**AVIS RELATIF À LA PROTECTION
CONTRE LES EVENTUELS EFFETS NOCIFS ET NUISANCES
PROVOQUÉS PAR LES RAYONNEMENTS NON IONISANTS
GÉNÉRÉS PAR DES ANTENNES ÉMETTRICES STATIONNAIRES**

Commune : SERAING - Exploitant : ORANGE

Référence exploitant : 224L1_1 / 30116L1_1 / 40116L1_1 / 50116L1_1

Rapport n° 3580 / 2023

Figure 2 : Vue en plan des installations d'antennes dans un rayon de 300 mètres autour de l'installation faisant l'objet de la demande d'avis

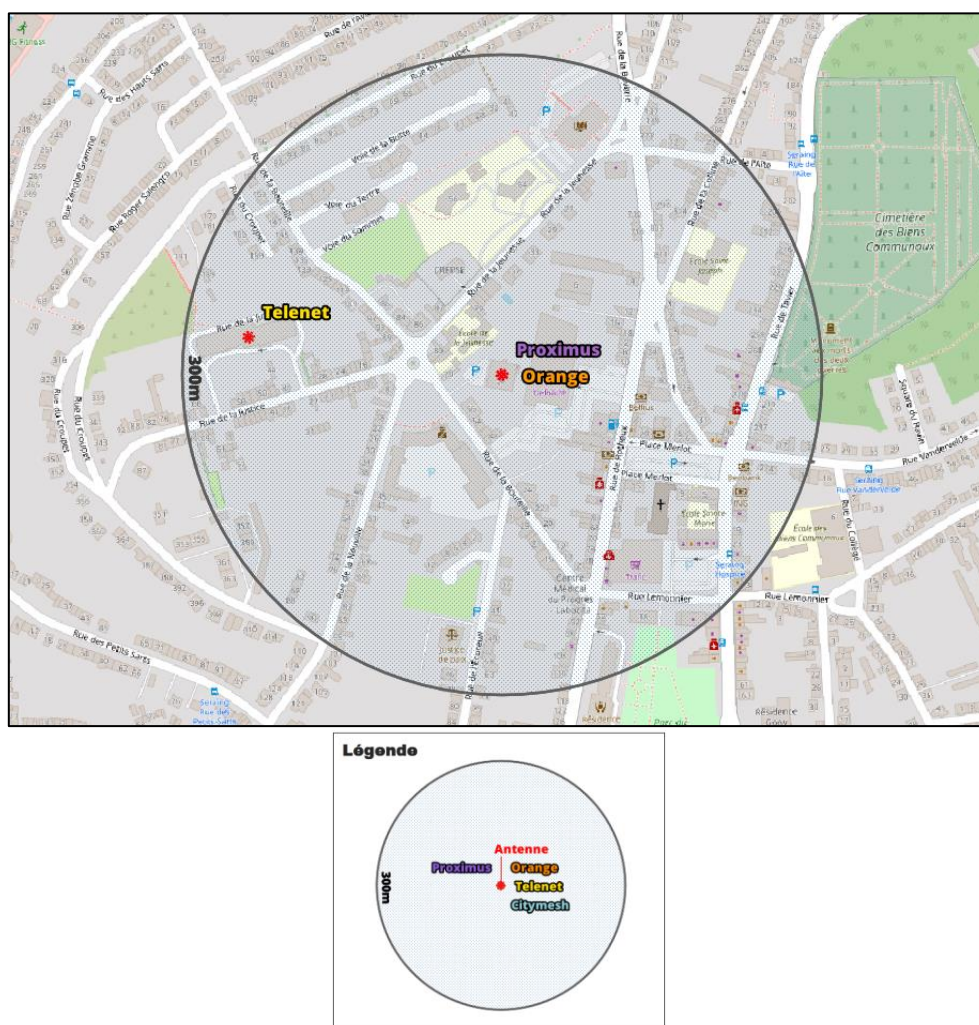
Compte tenu du nombre d'installations localisées dans la figure 2, il apparaît que l'intensité du rayonnement électromagnétique généré, dans les lieux de séjour situés à proximité de l'installation référencée dans le paragraphe 2, par l'ensemble des antennes émettrices stationnaires de l'ensemble des exploitants du même site d'antennes émettrices stationnaires respecte la limite fixée à l'article 4, § 2 du décret.
